DRINGENDER

Information zur Bedienung des Patiententisches

Produktname: OASIS

Abb. 1: Edelstahlband

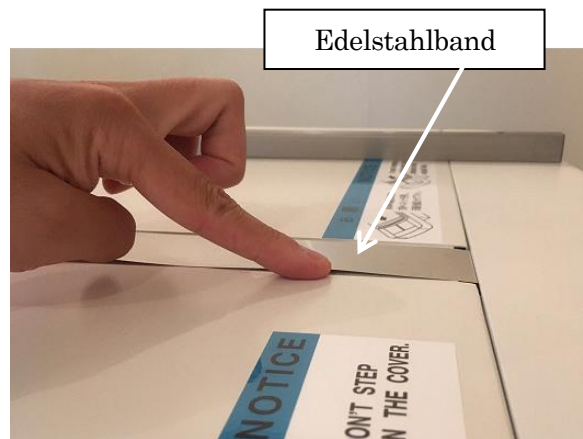
Hitachi hat festgestellt, dass sich ein Bediener an den Fingern verletzen könnte, wenn er die Kante des Edelstahlbandes unter der Tischplatte berührt.

Hitachi wird den Patiententisch im Rahmen einer Korrekturmaßnahme mit Schutzabdeckungen versehen, um zu verhindern, dass die Finger mit dem Edelstahlband in Berührung kommen können.

Achten Sie bei der Bedienung des Patiententischs darauf, das Edelstahlband nicht mit den Fingern zu berühren.
